**INFORME DE FISCALIZACIÓN AMBIENTAL**

**RELLENO SANITARIO EL PANUL**

**DFZ-2024-118-IV-RCA**

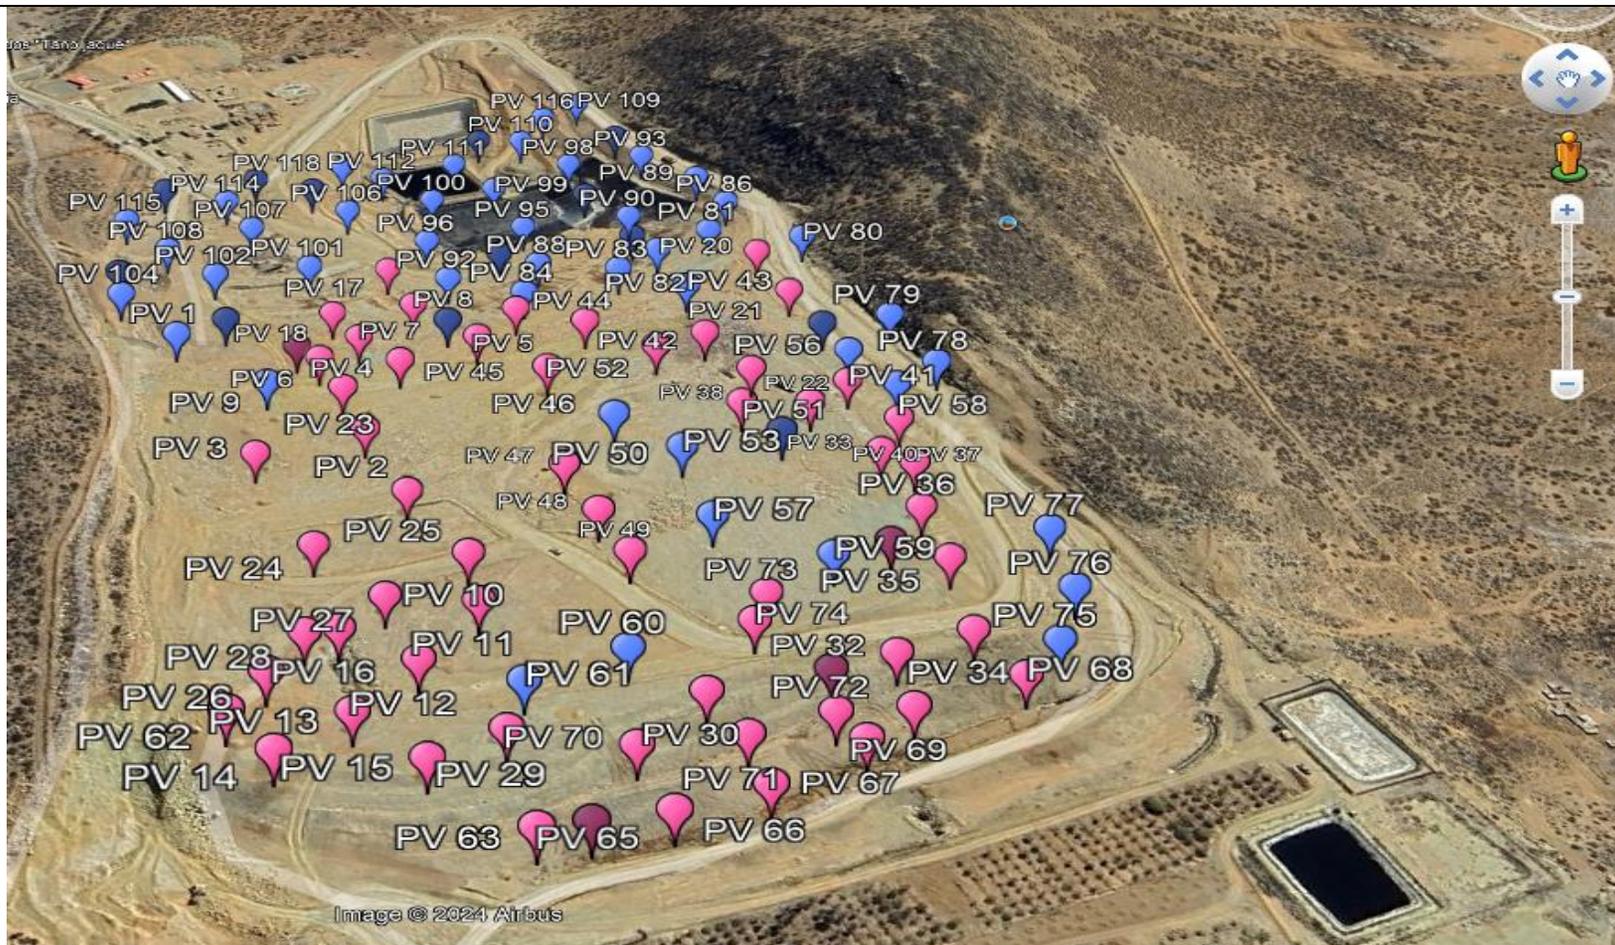
<b>Hechos:</b> a. Durante el recorrido, se observaron chimeneas para la captación de biogás. Se encontraban encendidas y habilitados los pozos de recirculación de lixiviados. En cuanto al número de chimeneas, actualmente operan 61, cuya revisión e inspección se realizaba en forma diaria (se anexa registro del 05.02.2024 "control de gases-pozos de venteo relleno sanitario el panul") (fotografías 19-22). b. En acta de inspección de fecha 06 de febrero del 2024, se le solicitó al titular la siguiente información: - Plano en formato *.kmz y coordenadas de las chimeneas existentes y proyectadas, en Relleno y Vertedero. Secuencia o patrón de encendido gases.	
<b>Resultados examen de Información:</b> c. Mediante documento respuesta MA-006/24, de fecha 22 de febrero del 2024 (anexo 2), Don Guillermo Campos Navarro, en representación de Inversiones Panul Ltda, presentó la información solicitada en acta de inspección. d. En relación a las chimeneas existentes y proyectadas, el titular presentó como anexos, dos archivos .kmz, de la ubicación de las chimeneas existentes y las proyectadas, denominadas como pozos de venteo (imagen 1), las cuales se encuentran y se ubicarán en el sector de frente de trabajo actual y el proyectado, respectivamente. El titular señaló que en el vertedero antiguo no se tenía proyectado nuevos pozos de venteo. Además, señaló que diariamente se realizaba una inspección visual y verificación de encendido de todos los pozos existentes.
